## DODATEČNÉ INFORMACE XII.

v souladu s ustanovením § 49 odst. 1 zákona č. 137/2006 Sb., o veřejných zakázkách, ve znění pozdějších předpisů (dále jen „ZVZ“), byly zástupci zadavatele doručeny žádosti o dodatečné informace k zadávacím podmínkám veřejné zakázky s názvem „ČZU – Mezifakultní centrum environmentálních věd – 2. část“, ev. č. veřejné zakázky: 482946, zadávané zadavatelem **Česká zemědělská univerzita v Praze**, se sídlem Kamýcká 129, PSČ 165 21, Praha 6 - Suchbátka, IČ: 604 60 709 (dále jen „Zadavatel“).

M15

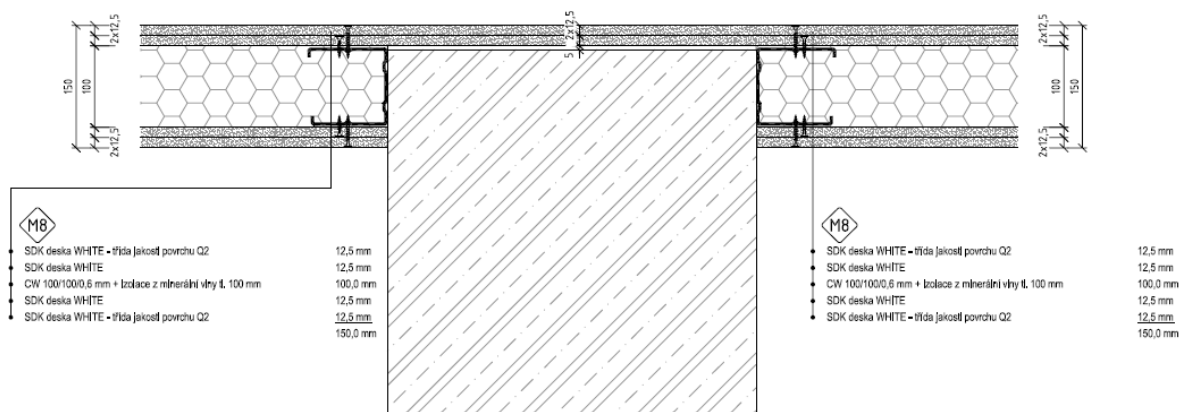
*Z předloženého schematu skladby M15 není jasné co má být předmětem položky . Skladba M 15 je doložena ve dvou vyhotoveních. Pokud se jedná pouze o opláštění sloupu ( 2x deska 12,5) není možné vyhovět popisu dvojité opláštění tl.150mm a vč. kotvení zařizovacích předmětů.*

Projektová dokumentace i výkaz výměr jsou v pořádku. Pokud je uvedeno ve výkazu výměr „vč. kotvení zařizovacích předmětů“, znamená to, že v místech umístění zařizovacího předmětu bude provedena taková úprava dle technologického postupu výroby, aby zařizovací předmět byl spojen.

Podrobnost rozčlenění SDK příček odpovídá podrobnosti dokumentace pro provádění stavby dle vyhlášky Ministerstva pro místní rozvoj č. 499/2006 Sb., o dokumentaci staveb. Dokumentace pro provádění stavby nenahrazuje výrobní projektovou dokumentaci nebo technologické manuály výrobce.

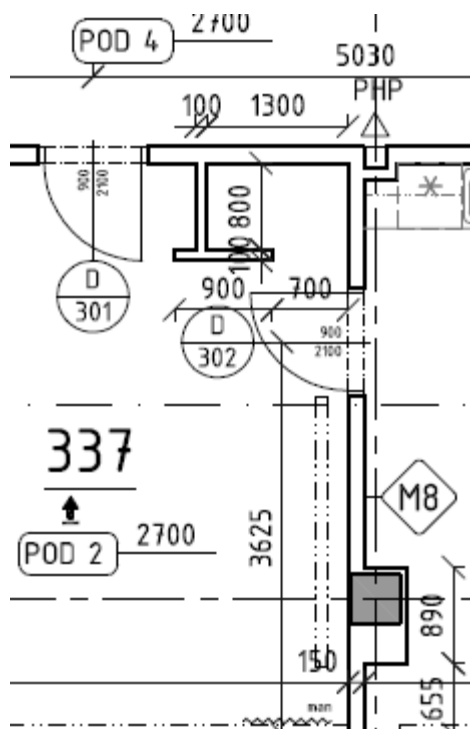
Z níže doloženého výřezu není jasné jaká je skladba příčky v místnosti tl.100mm – M2, M6, M17?

U všech položek SDK je ve výkazu výměr uvedeno vč. kotvení zařizov. předmětů, z čehož vyplývá, že všechny tyto příčky by měly být v provedení desek do vlhkých prostor – GREEN.

Tomu neodpovídají popisy jednotlivých skladeb dle v.č.303.

Žádáme zadavatele o upřesnění specifikace SDK příček v souladu s výkresovou dokumentací.
